COMMISSIONE TECNICA PNRR-PNIEC

Oggetto: [ID_VIP 7789] Progetto per la realizzazione di un impianto agrovoltaico, denominato "Bollettieri", della potenza nominale di 19.95 MW, e delle relative opere di connessione alla RTN, da realizzarsi nel territorio del Comune di Grottole (MT)

Richiesta di integrazioni

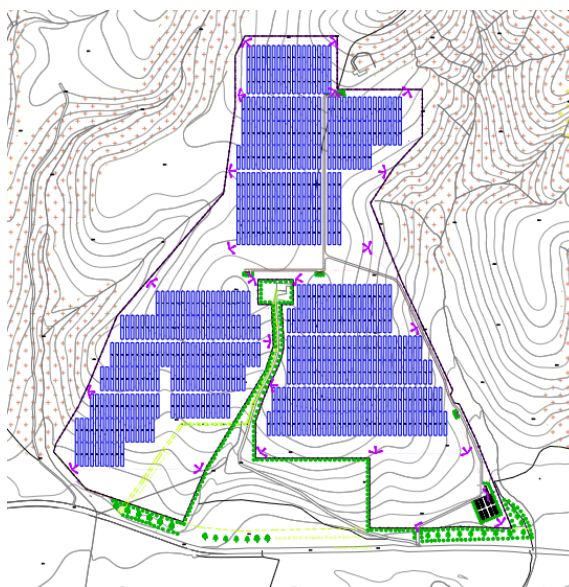
3.b specificare l’ampiezza della fascia arborea perimetrale, che dovrà essere di almeno 5 metri, e l’effettiva presenza di tale fascia lungo l’intero perimetro dell’impianto in quanto dalla planimetria fornita nell’elaborato *“CARTA_SOVRAPPOSIZIONE_IMPIANTO_CON_ARRE_VINCOLATE”* (vedi figura sottostante) tale fascia sembra essere presente solo in alcune aree di impianto. Si sottolinea che tale fascia ha una valenza ecologica oltre a quella già considerata di mitigazione degli impatti visivi e, pertanto, dovrà essere prevista lungo tutto il perimetro dell’area di impianto.
